Modernização do Sistema CCAT de Itaipu: Considerações quanto a aspectos eletroenergéticos e técnicos

Nota Técnica

**nº EPE-DEE-NT-099/2019-rev1
ONS NT 0118/2019**

19 de junho de 2020

Figura 5:2: Escopo básico da proposta de modernização apresentada por Furnas.

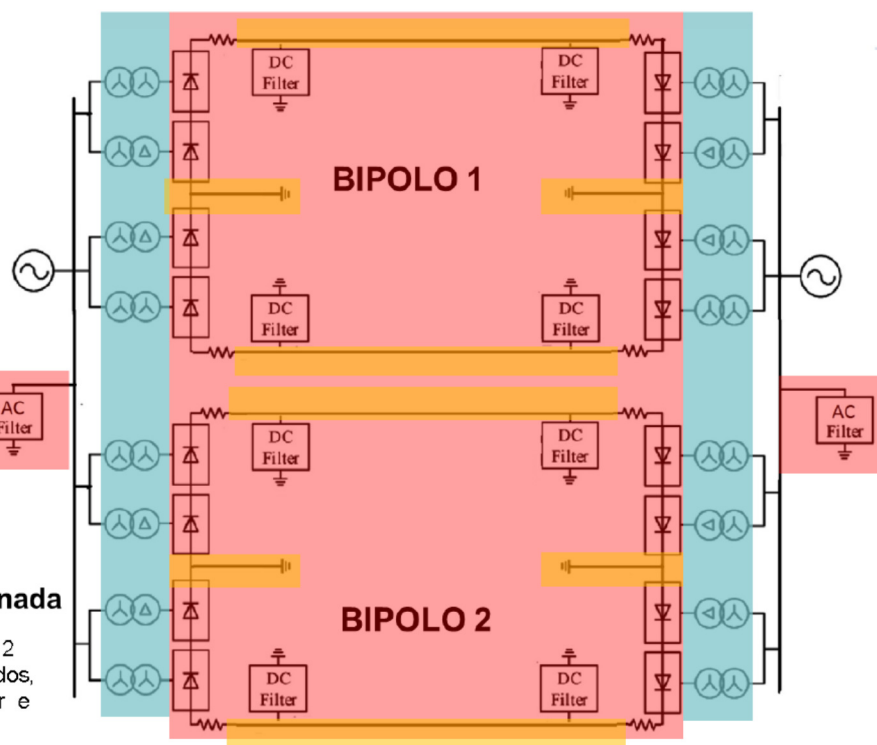
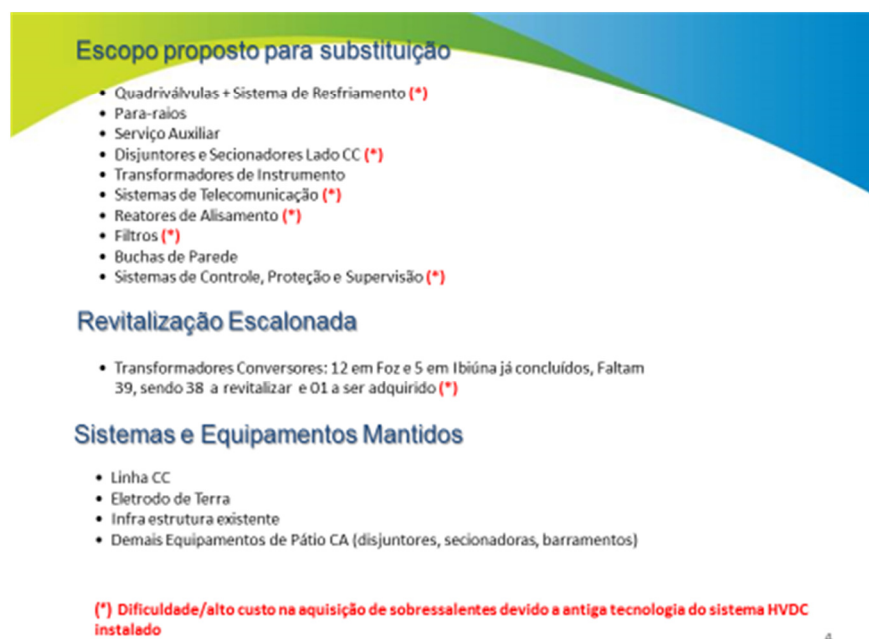
Na visão de Furnas, seriam modernizados “apenas os sistemas mais críticos apontados nas análises, mantendo-se a confiabilidade operativa requerida para o sistema de corrente contínua de Furnas, com extensão de vida útil de trinta (30) anos para os componentes substituídos e/ou modernizados.”

Vale observar que na modernização o fabricante original detém mais informações que os concorrentes, que assim, necessitam de mais informações detalhadas e maior tempo de inspeção e análise para realização do trabalho.

Figura 5:4: Cronograma para modernização dos dois bipolos apresentado por Furnas.

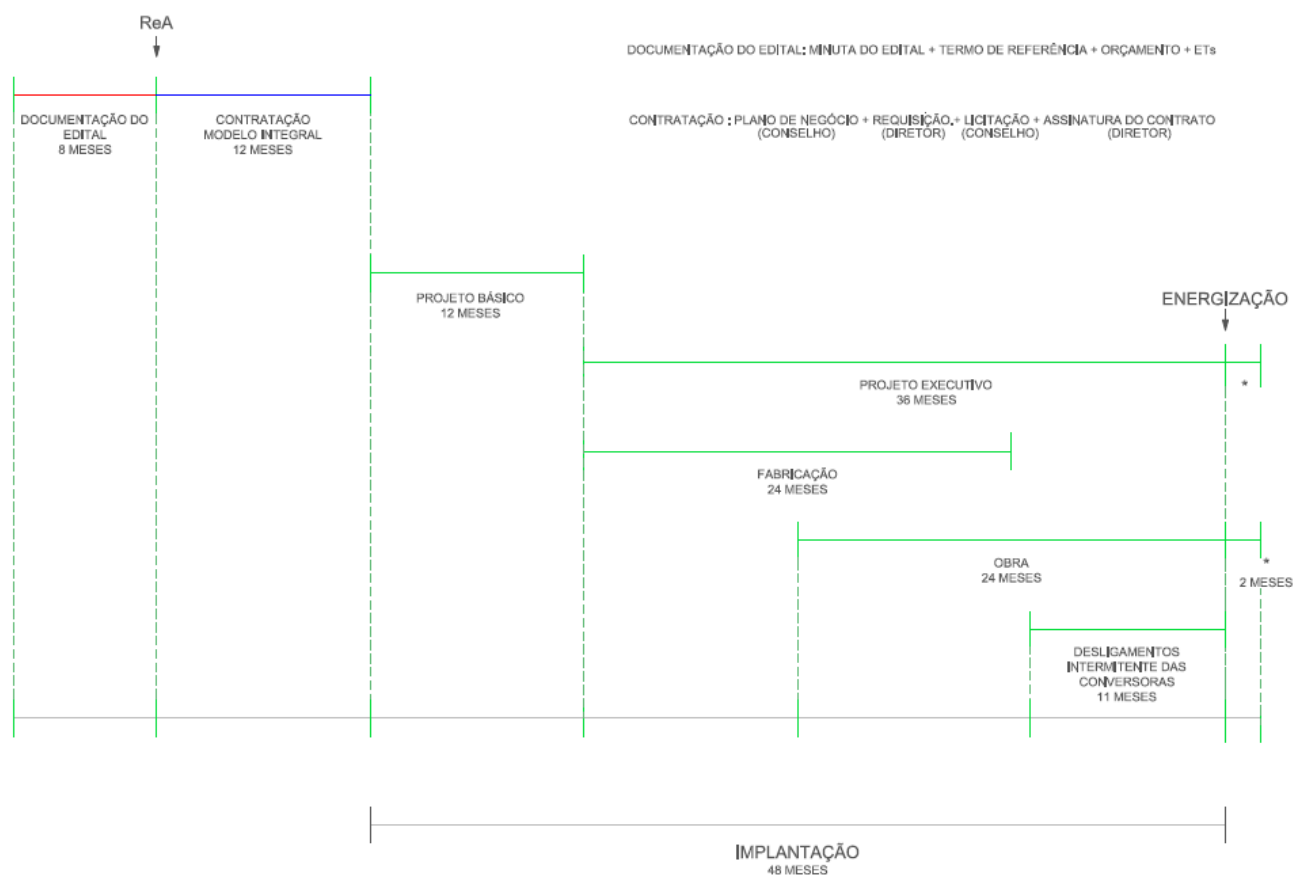
Observa-se que o prazo total de implantação, incluindo o projeto básico e executivo é de 48 meses, dos quais 36 meses é o prazo correspondente ao projeto executivo.
